## 服务通告 SB0010

**主题:** 排气管套与发动机机架之间的间隙

**涉及型号:** CC18-180A 序列号 0001  
CC18-180 序列号 0002 至 0035

图 1 -发动机左侧-中右侧问题区域的照片与发动机架和护罩出口

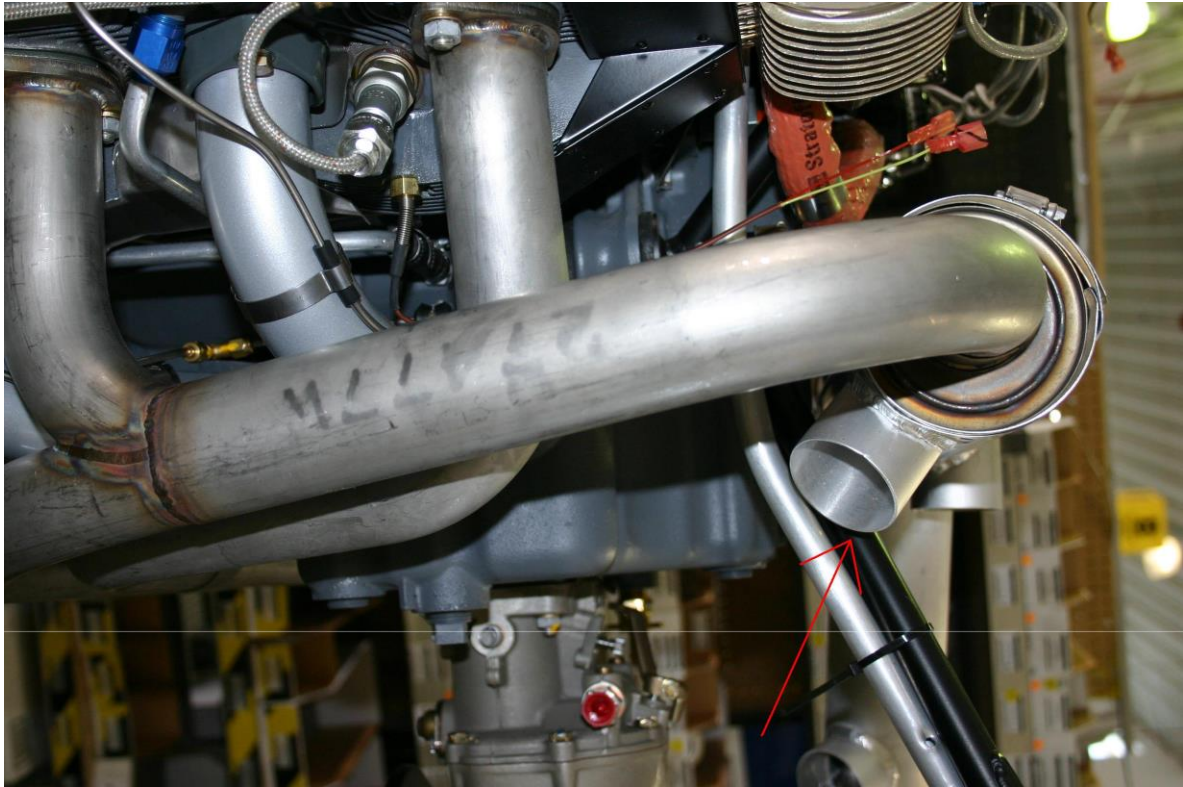
**目的:** Cub Crafters, Inc. 就曾有过一个发动机支架擦伤的实例，原因是发动机的左后侧排气罩的软管夹造成的。安装时需要进行重新组装和适当调整。如果没有间隙的话，一个新修改的排气罩可以提供了更多的间隙。这个服务通告要求安装发动机支架，如果排气罩存在间隙不足，应通过调整或更换进行检查和处理。

1. 打开左侧整流罩，检查排气罩上机舱的热风口附近区域，以及发动机机架的区域是否有裂纹或损坏。可能需要拆卸 SCAT 油管 and 软管夹。
2. 如果没有发现损坏或问题，就不需要采取进一步措施。如飞机维修手册 TC10000AMM 第 05-20 节所述，正常检查应始终包括检查排气罩、系统或发动机机架的任何损坏。
3. 如果注意到排气罩与发动机安装管之间的间隙小于.25 英寸，则确定是否可以调整以增加间隙。如果你不能得到足够的间隙或护罩损坏需要更换，请联系 Cub Crafters 来更换，为该区域提供额外的间隙。如果发现发动机架有损坏，请联系 Cub Crafters。

4. 当重新安装热护罩(作为正常年度检查的一部分, 这个防热护罩是要去除, 并检查按照飞机维护手册 TC10000AMM 05-20 节), 应该小心定位排气护罩在合适的左右位置, 适当的旋转对线为机舱热出口与发动机架提供尽可能多的间隙。将组件从左到右滑动至排气管之间的中心位置, 但也要确保排气口与发动机管之间有 0.25 英寸或更大的间隙。
